nr ref. 14/D/2016

Dotyczy: przetargu nieograniczonego- pismem na zakup i dostawę samochodu dostawczego

Do Zamawiającego wpłynęły zapytania dotyczące przedmiotowego postępowania- treść w załączeniu.
Zamawiający udziela następujących wyjaśnień:

1:20
2016_09_269_FE
14.09.2016

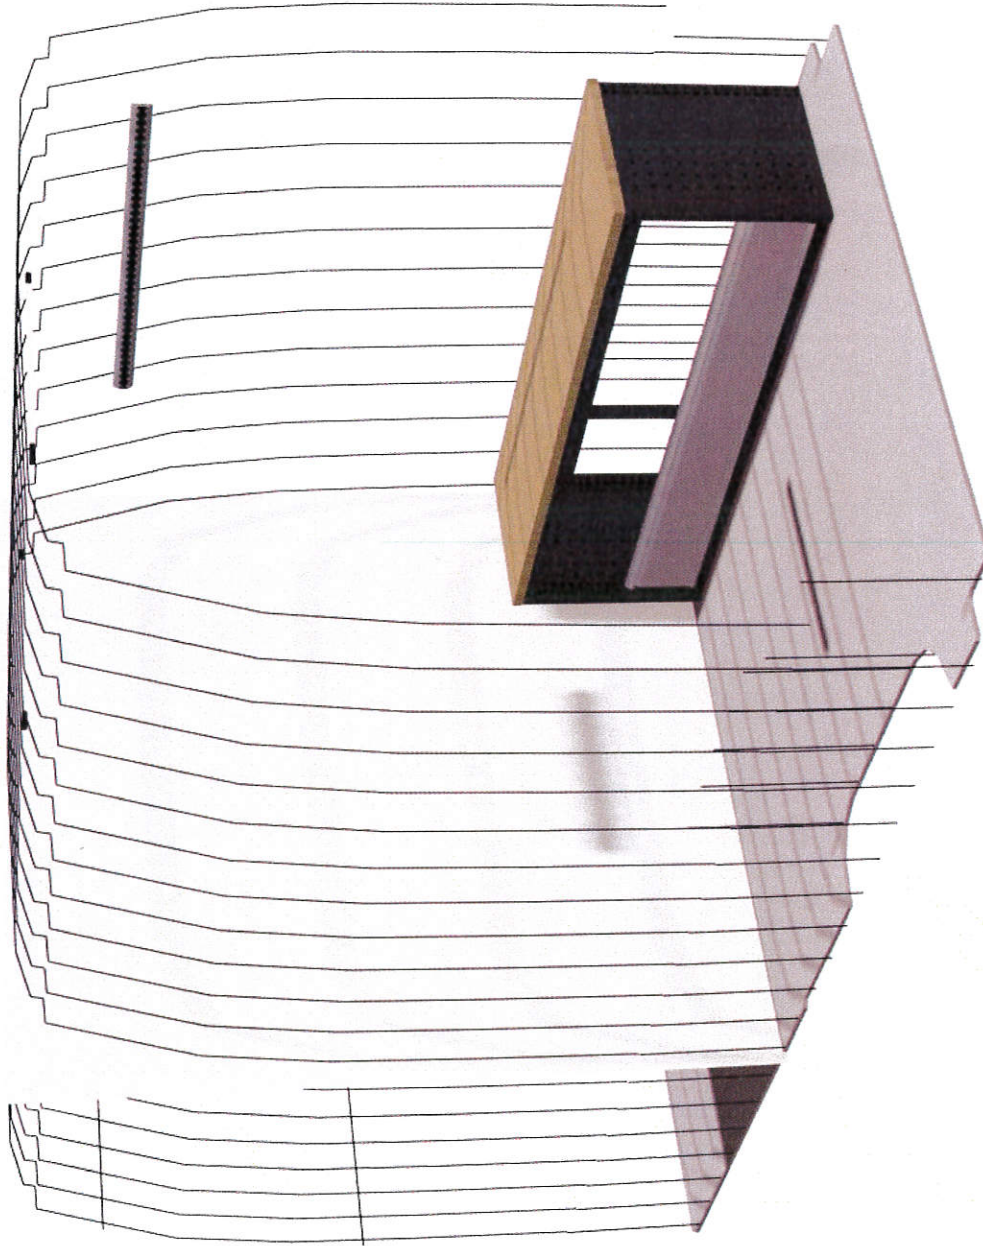
Mam pytanie odnośnie przetargu na dostawę samochodu dostawczego. Rozmawiałem z kilkoma firmami, które wykonują szafki metalowe, ale nikt nie jest w stanie w 100% spełnić Państwa oczekiwań odnośnie wymiarów i wykończenia, proszę mi powiedzieć czy dopuszczacie zabudowę taką jak w załączniku.

Co do konstrukcji szafek to: elementy nośne (ścianki boczne) są wykonane z blachy malowanej proszkowo. Ale już cała reszta, wszystkie półki, szuflady, walizki są aluminiowe. Wszystko po to aby odchudzić zabudowę.

Co do ścianek zaproponowałem materiał z polipropylenu, ponieważ jest on wodoodporny i nie chłonie wilgoci.

Ad.1. Zamawiający dopuszcza aby wszystkie półki, szuflady, walizki były aluminiowe.

Ad.2. Zamawiający dopuszcza wyłożenie ścian materiałem z polipropylenu.

Ad.3. Zamawiający przypomina o zachowaniu wymiarów określonych w załączniku nr 1. Dopuszcza się tolerancję wymiarów +/- 5 cm.
